(議題3) 撤去手順の見直し

- (1) 水位低下装置の設置について
- (2) みお筋部撤去の手順見直しについて

【撤去手順の見直しについて】

図-1.2 放流工（トンネル）の施工状況（平成 24 年度）

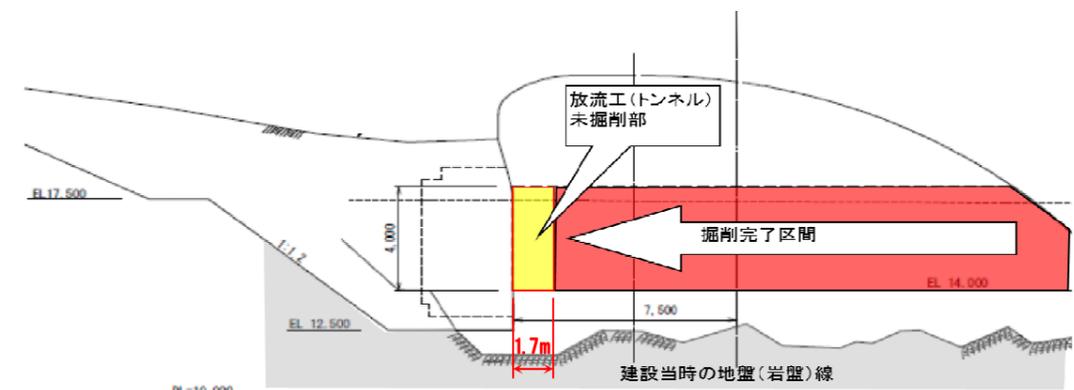
水位低下装置の設置について、これまで設置した水位低下装置は 1 基のみであるため、前述のとおり転流工としての役割から残る 1 基を確保する必要がある。当初計画ではローラゲートにより水位低下をさせた後、スライドゲートを全開する予定であった。しかし、水位低下装置の放流工（トンネル）は図-1.2 のとおり約 1.7m（全体約 20m）を残し既に掘削を終えており、この条件下でゲート設置の有無について検討を行う。最初にそれぞれのケースで手順の流れを示す。

図-1.3 ダム上流側からの放流工（トンネル）の開削イメージ

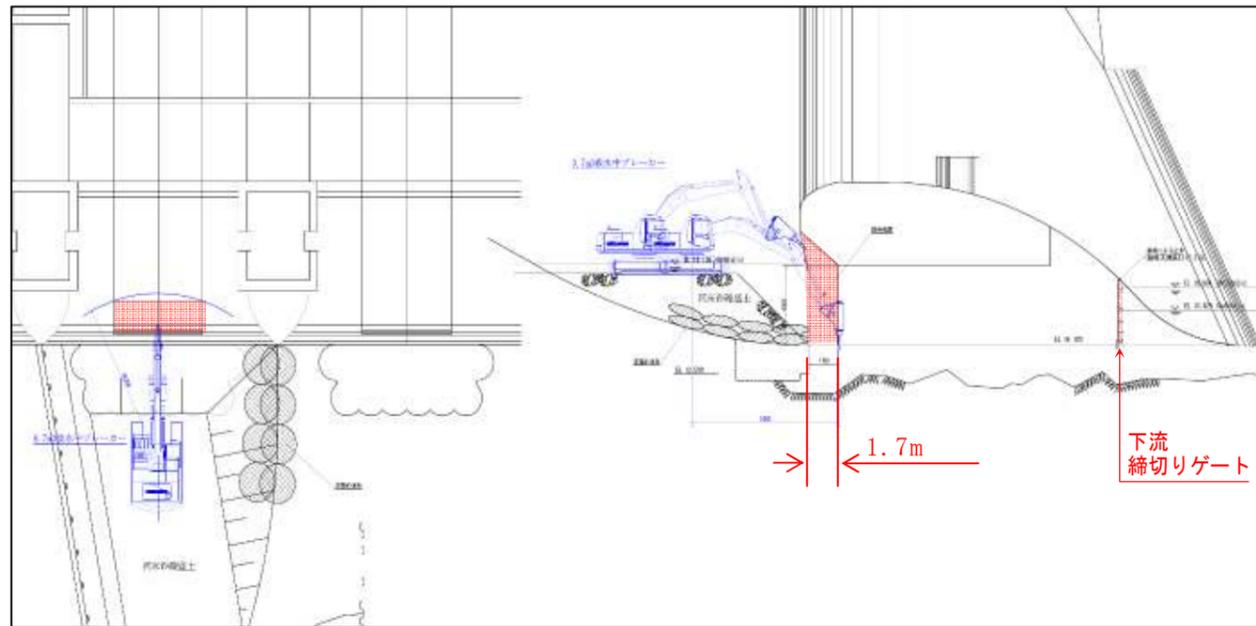
一方、ゲートを設置しない場合は、ダム上流から残る 1.7m の放流工をブレイカ等で開削する必要がある（図-1.3）。開放時にダム下流への水位上昇等の影響を考慮する必要があるが、残る 1 基の開放時のダム上流水位は、ダム下流の水位（EL16.0m）の影響を受け、現時点での水位低下後の水位（EL17.3m）とほぼ変わらない。図-1.4 に流水切り替え後のダム貯水池の状況（平面図及びみお筋縦断図）を示す。現状では、切り替え水路のルート上に建設時の締切りと思われる鋼矢板が残存しており、これにより、水位低下装置 2 基で放流したとしても、ダム貯水池上流の初期水位は EL19.2m 程度と予想される。

しかしながら、この初期水位の影響は、ダム上流 550m 程度までと考えられ、鋼矢板を段階的に切り下げることにより、ダム上流の土砂移動は防止できると考えられる。

図-2.1 「耐候性大型土のう」を用いた仮締切工への適用範囲

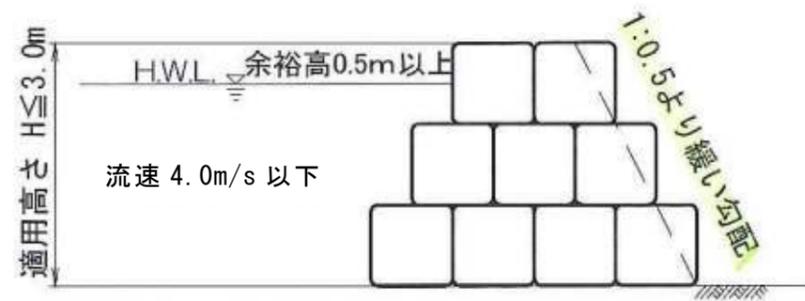
現計画では、対象流量を 253m³/s とし、その時の最大水深 3.9m から仮締切り高さを 4.0m と計画している。しかし、マニュアルでは締切りの高さは 3.0m まで、また流速 4.0m/s を超える箇所には原則大型土のうによる締切りは設置できないこととなっている（図-2.1）。

図-2.2 仮締切形式の変更（平成 24 年度）

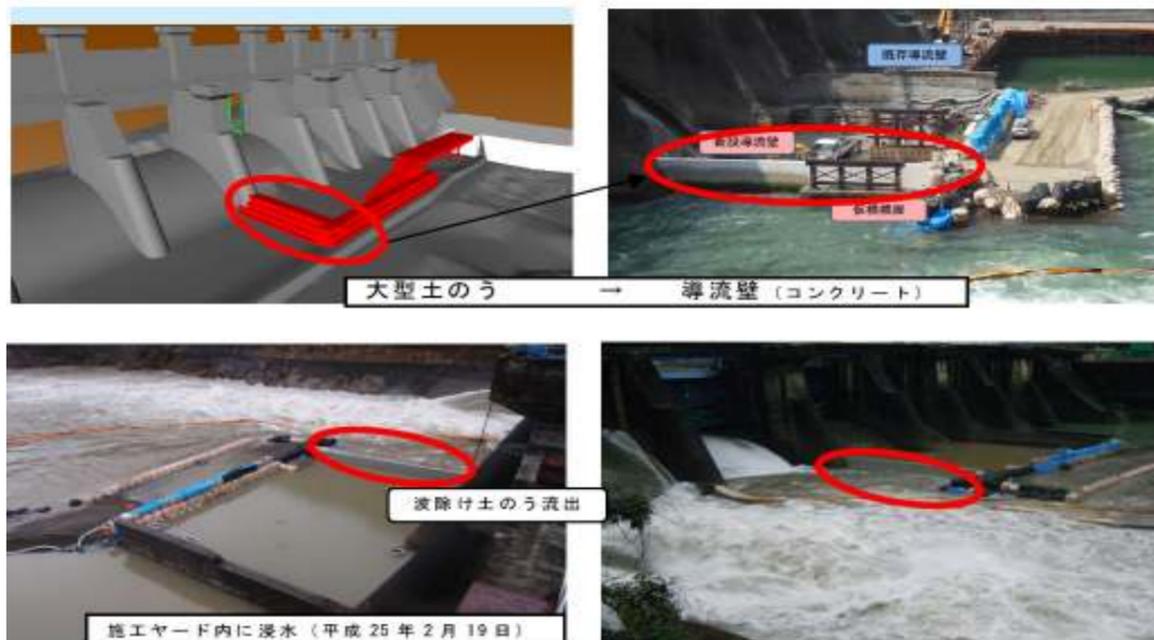
このことから、放流工（トンネル）掘削時のヤード確保は、下記写真のとおり導流壁を新たに設置し、最大水深 3.9m を確保したうえで施工を行った（図-2.2）。

施工中、出水（最大 322m³/s）により施工ヤードが浸水したが、導流壁により大きな被害は生じなかった。一方、導流壁の外側（河川流水側）に設置した波除けを目的とした大型土のうは流出している。

図-2.3 平成 27 年度仮設イメージ（現計画）

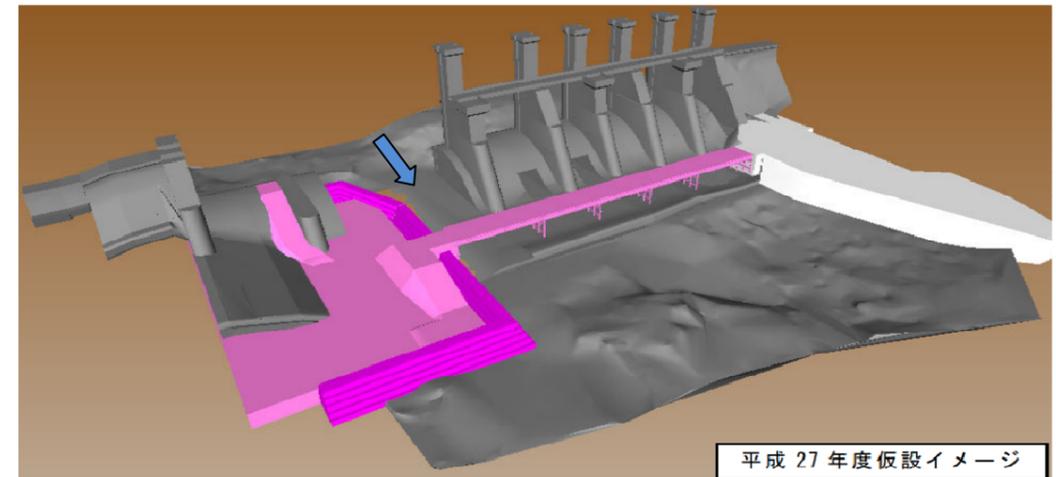
現計画では、平成 26 年度にみお筋部の一部を撤去し、平成 27 年度に更に右岸側を撤去することとしている。このため、平成 27 年度の仮設工事は図-2.3 に示すとおり、球磨川本川を越えて施工する必要がある。この時、前述の理由から河川縦断方向の大型土のう等による締切りは困難である。その他の方法での締切りも考えられるが、いずれも流水環境下での施工となるため危険であり、全体工程やコストの面からも現実的ではない。

そこで、みお筋撤去を安全確実に進めるため、みお筋部の撤去の手順を見直す。

図-2.4 撤去箇所上流面図 (見直し案:平成26年度)

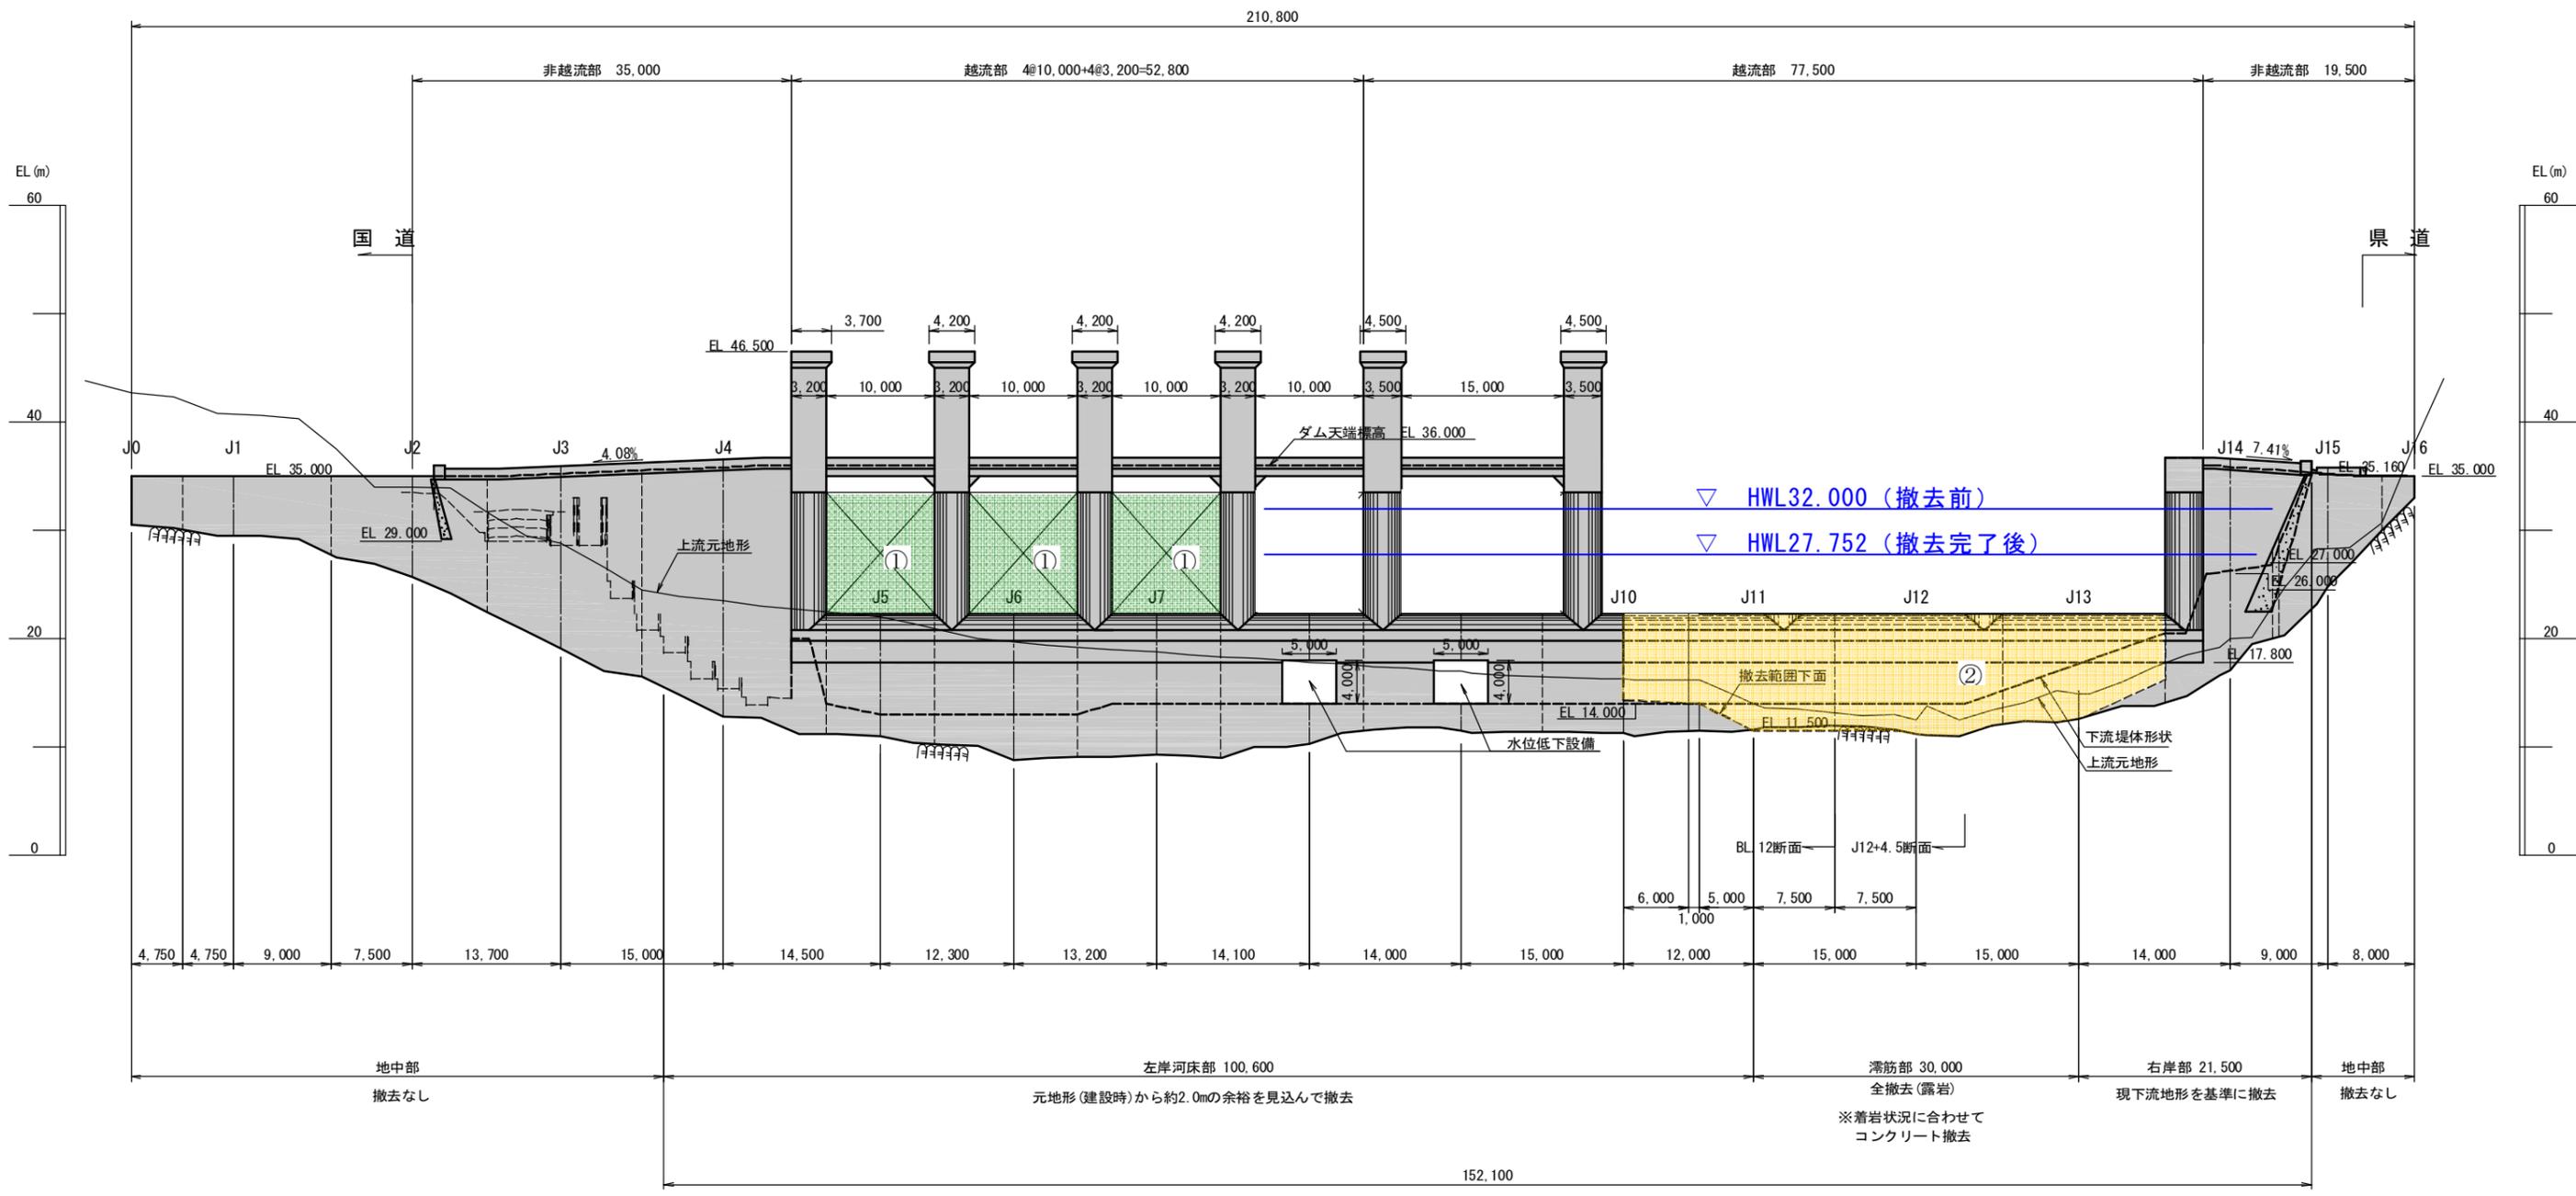
当初の第3,4段階の越流部を平成26年度の1ヶ年で施工するが、当初に比較して施工量が多いため、①H25年度に右岸門柱を全撤去（当初はクレスト高さまでを計画）する、②H26年度には、右岸非越流部を残存させることとし、この撤去を最終年度（H29年度）に実施することで、所定の期間内での施工完了を計画する。

見直し案における平成26年度の撤去箇所のダム上流面図及び平面図を、それぞれ図-2.4及び5に示す。

図-2.5 撤去箇所平面図 (見直し案:平成26年度)

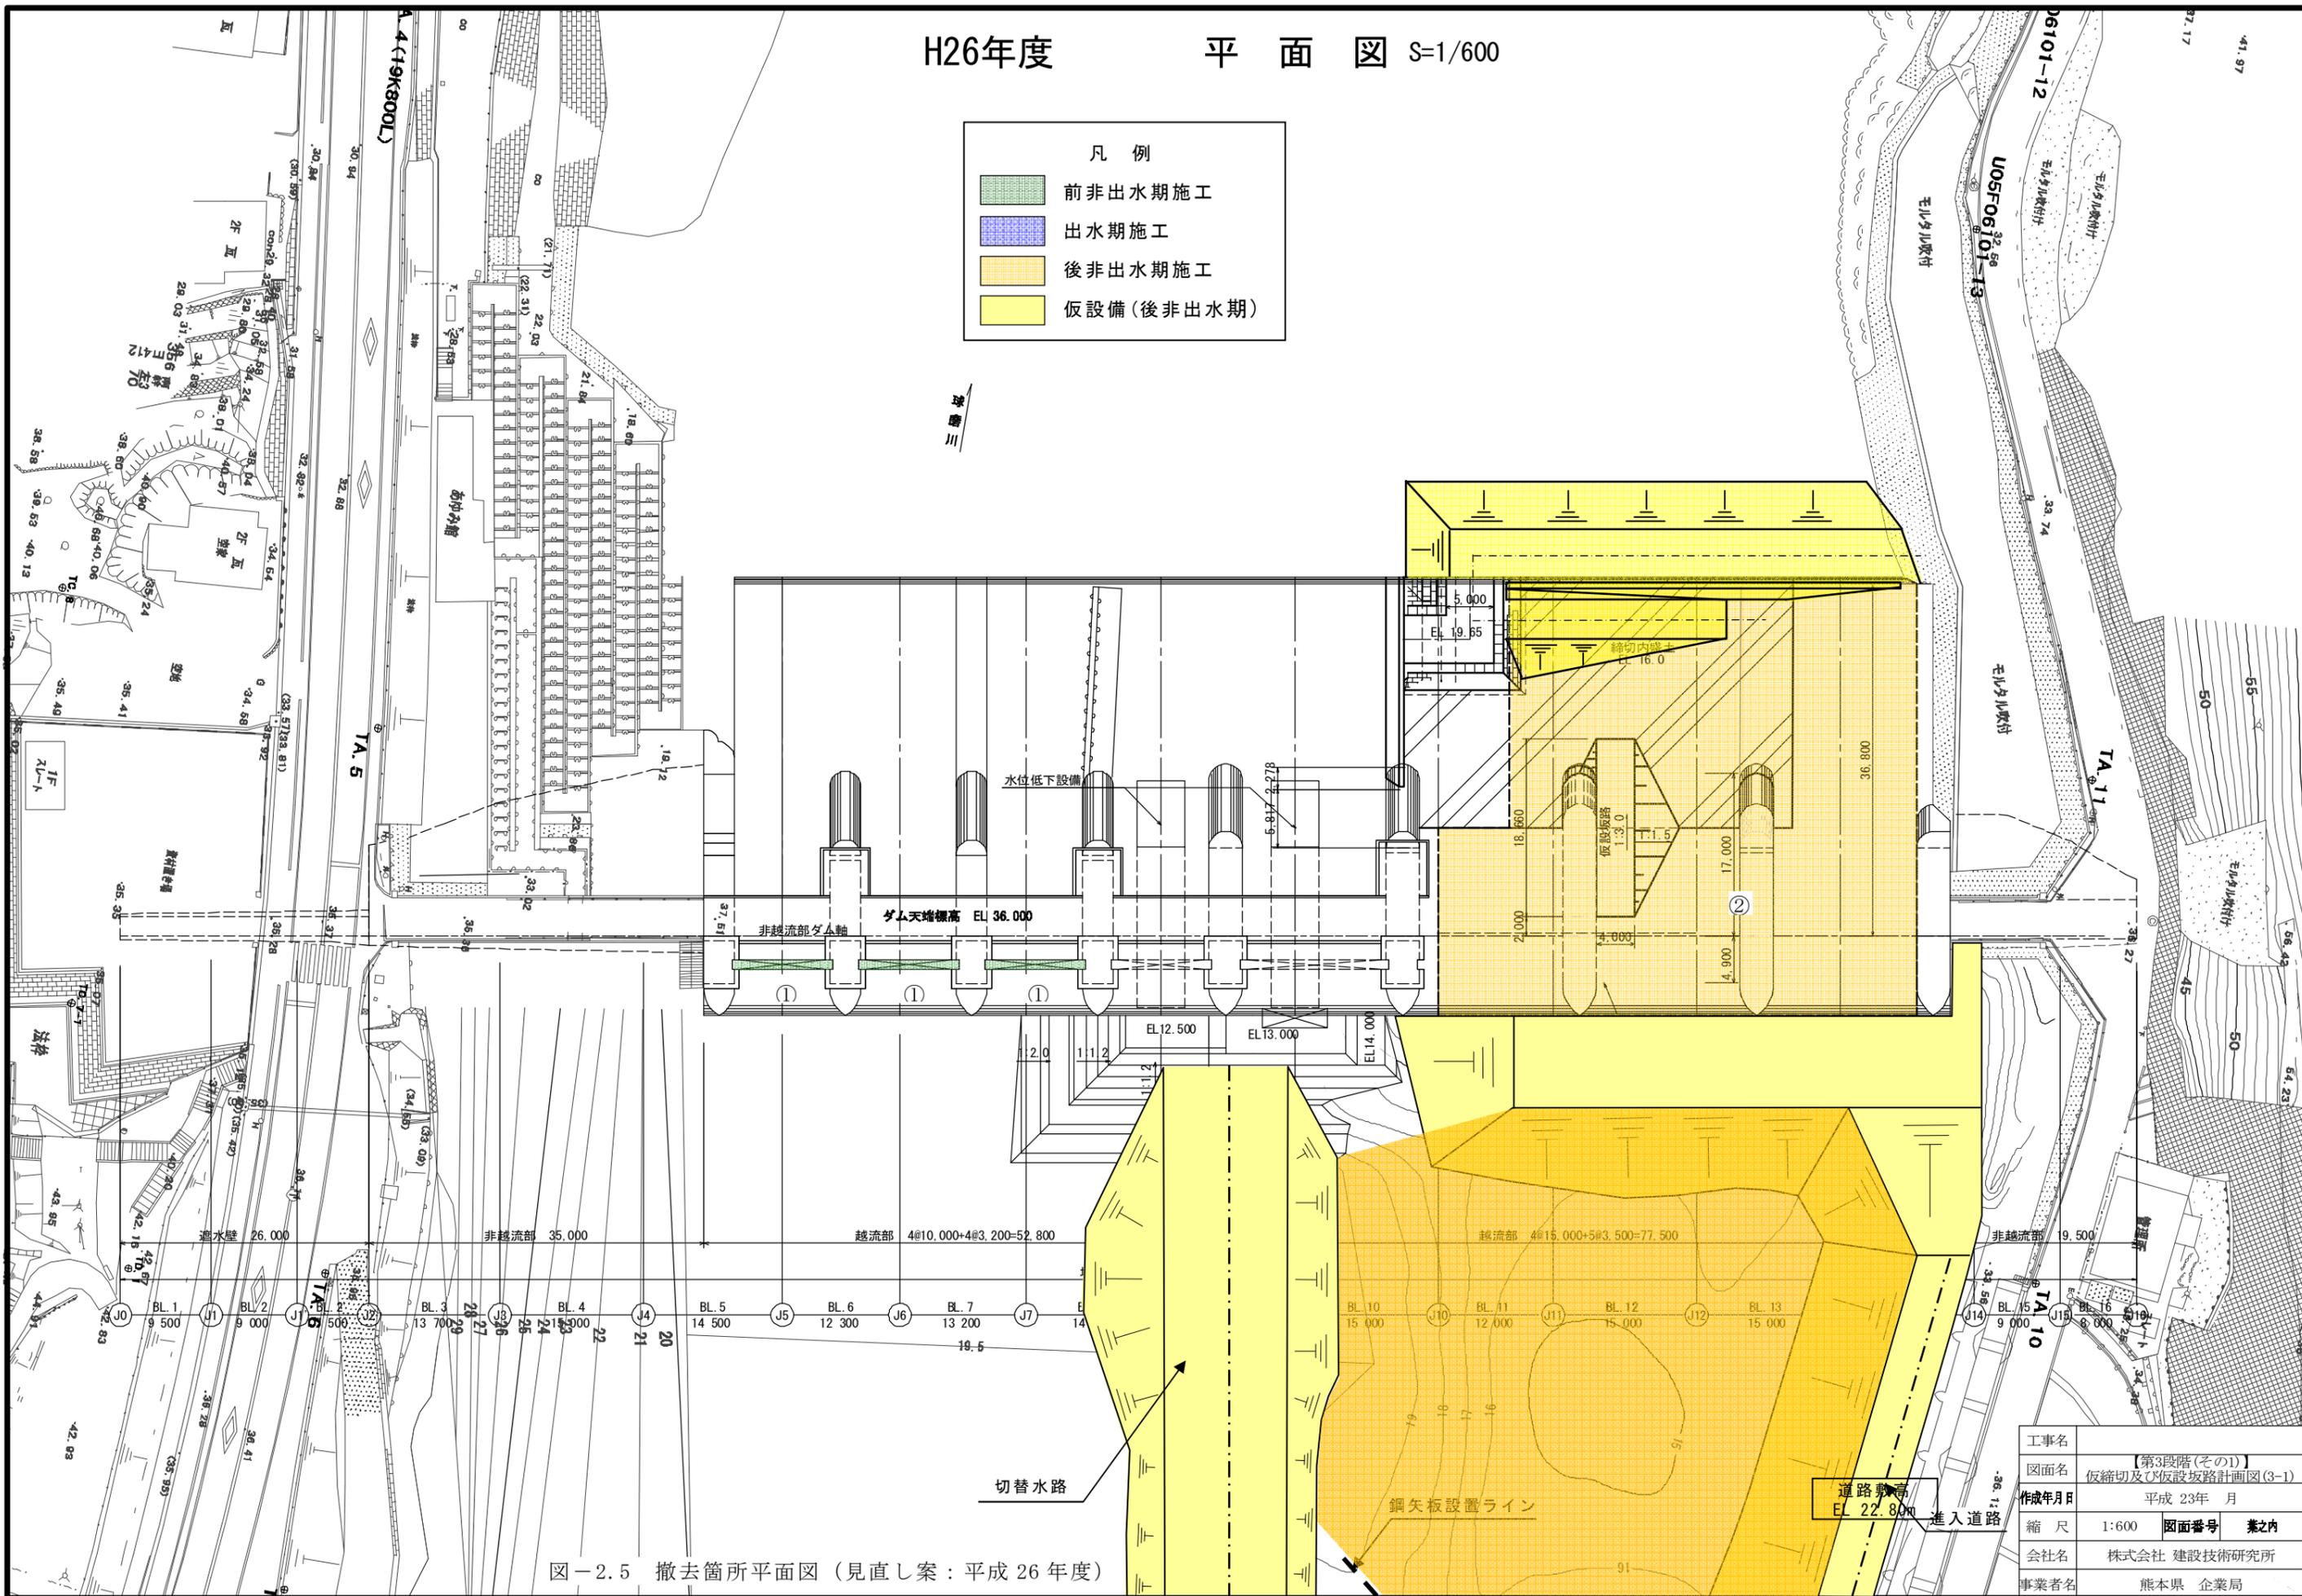
- ・ ダム地点の河道は湾曲しており、当該箇所は水衝部で、ダム下流には道路擁壁を兼ねた護岸が設置されている。
- ・ ダム地点のHWLは、撤去前でEL32.0m、撤去完了後でEL27.8m程度であるため、工事中のダム下流護岸、ひいては県道の損傷のおそれがある（図-2.5）。
